기 술 검 토 서

제 목 : 터널 유지관리용 회차로 설치 검토

강 원 건 설 사 업 소
춘천 ~ 동홍천기술자문단

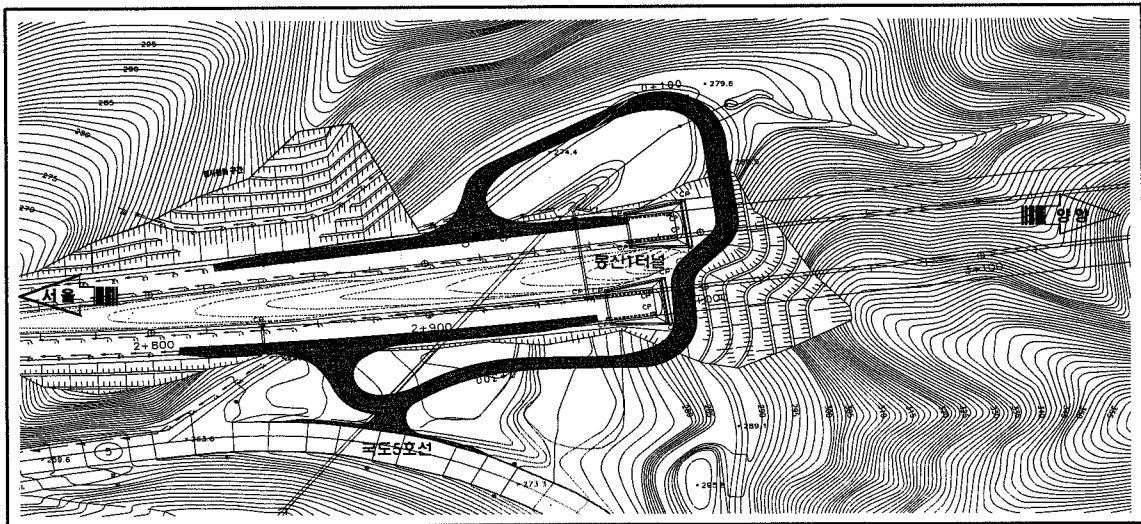
- 본 검토구간(L=1.3km)내에는 성동천교(L=580m)와 북방2터널(L=328m)가 위치하므로 A관리소 ~ 성동천교구간의 토공부에 회차로 설치를 검토함.
- A관리사무소에서 직접 회차로 연결
- 제2공구 부체도로(B=5.0m) 활용가능하며, 군도8호선이 접속되어 비상시 고속도로 차량 진출 및 소방차량 진입 가능
- STA. 8+400 지점에 파형강판 통로암거(6.5×5.25)가 설계되어 활용가능
- A관리사무소 진·출입을 위한 가감속차로가 설계되어 활용가능
- B관리사무소에서 서울방향 회차시설로 이용 가능(L=3.6km)

① 평면 및 종단면도

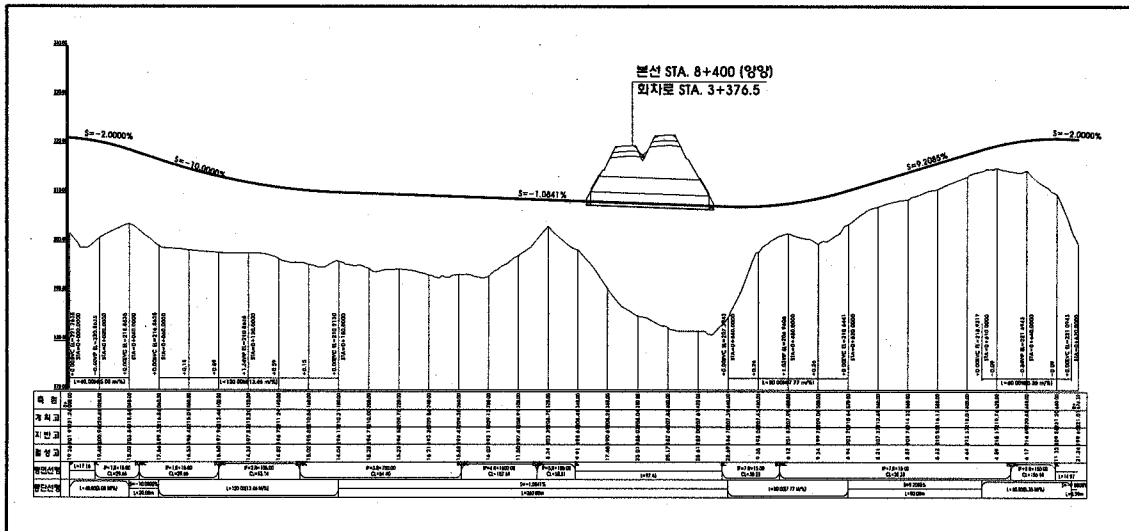
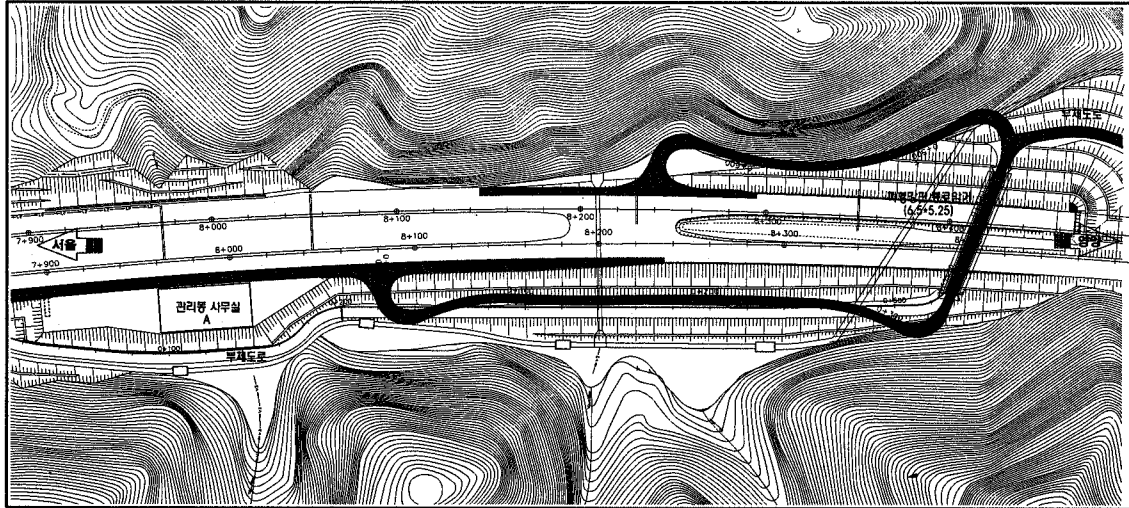
구 분	시설계 부체도로 및 파형강판 활용	비 고
설치연장	L=674m	
최소평면곡선반경	R=15.0m (확폭3.0m)	
최대종단경사	S= 10.0%, 군도접속 부체도로 : 15.9%	
주변 접속도로	군도8호선	
B관리소 이격거리	3.6km

- A관리사무소에서 직접 회차로 연결
- STA. 8+400 지점에 파형강판 통로암거(6.5×5.25)가 설계되어 활용(종단경사 조정)
- 군도8호선이 접속되는 부체도로(제3공구)를 이용하여 비상시 고속도로 차량 진출 및 소방차량 진입 가능함.
- 제2공구 부체도로(B=5.0m)를 활용하며, 원설계의 부체도로 접속시 부체도로의 조정이 필요할 것으로 판단됨. 또한 부체도로 종단 조정에 따라 성토법면이 주변 개거수로를 간섭하므로 기존 사면의 추가 절취가 필요함.
- 터널 회차로 설치시 주변 배수구조물에 대한 저촉여부와 배수처리방안에 대하여 세부적인 검토가 필요할 것으로 판단됨.

5) 춘천~동홍천간 터널 유지관리를 회차로 설치도

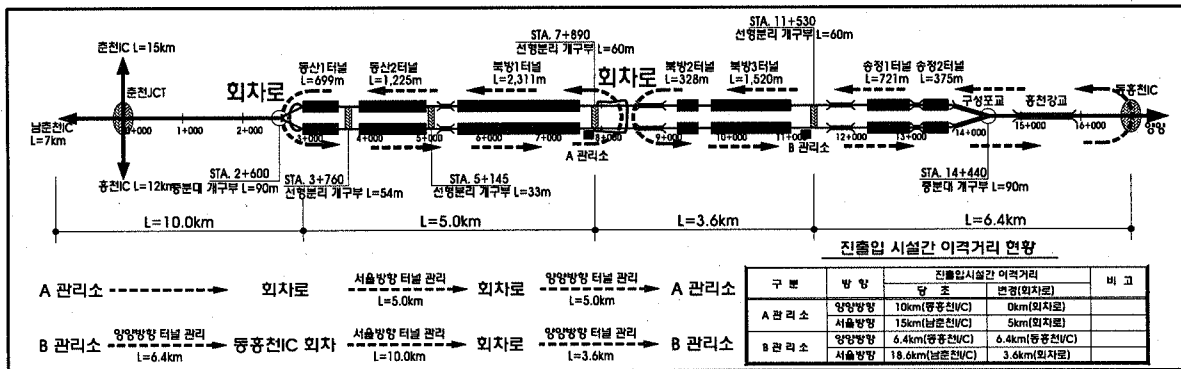
- 1) 춘천~동홍천간 터널 유지관리용 회차로 설치 검토결과, 본 검토구간에 인접한 진·출입 시설은 남춘천I/C(서울방향), 동홍천I/C(양양방향)가 위치하며, 관리사무소와 진·출입 시설간 이격거리에 대하여 **터널 관리용 회차로는 2개소가 필요**한 것으로 판단됨.
- 2) 설치위치 선정은 A관리사무소 서울방향 회차시 **동산1터널에서 남춘천I/C 방향으로 2km이내에 설치가** 적정하고, A관리사무소 양양방향과 B 관리사무소 서울방향의 회차시설은 **A관리소 ~ 북방3터널 구간**에 설치가 적정할 것으로 판단되며, 비상시 주변도로와의 연계성 및 횡단구조물 활용성을 감안할 때 동산1터널 시점 개착터널 상단 회차로 (검토1안)와 STA. 2+080 파형강판 통로암거 (검토2안)를 비교 검토하여 회차로 위치를 선정함이 적정함. 또한, A관리사무소 ~ 북방3터널 구간 회차로 위치는 A관리사무소에서 직접 부체도로에 연결하여 회차로로 활용함이 적정함.
- 3) 동산1터널 ~ 남춘천I/C 구간의 회차로 설치위치 비교 검토결과,
 - 검토1,2안 모두 설치 가능하나, 검토2안의 STA. 2+080 파형강판 활용안은 고성토부에 설치되어 추가 옹벽설치 및 가옥 편입, 국도접속도로(부체도로#4) 선형조정에 의한 접속시에도 종단경사가 급하므로 비경제적인 것으로 검토됨.
 - 검토1안의 동산1터널 개착부 상단 회차로 설치안은 개착터널 길이가 증가되어야 하는점에서 다소 경제성이 떨어지나, 비상시 국도5호선으로 진·출입이 용이하고 부체도로를 전구간 활용하는 점에서 검토2안에 비하여 유리한 것으로 검토됨.
 - 그러므로 검토안별 장·단점 및 공사비 영향이 설치위치에 결정적 영향을 주므로 경제성검토에 의한 설치위치 결정이 바람직할 것으로 사료됨.

- A관리사무소에서 직접 회차로 연결
- STA. 8+400 지점에 파형강판 통로암거(6.5×5.25)가 설계되어 활용(종단경사 조정)
- 원설계의 부체도로 접속시 부체도로의 조정이 필요하며, 성토법면이 주변 개거수로를 간섭하므로 기존 사면의 추가 절취가 필요함.
- 터널 회차로 설치시 주변 배수구조물에 대한 저촉여부와 배수처리방안에 대하여 세부적인 검토가 필요할 것으로 판단됨.
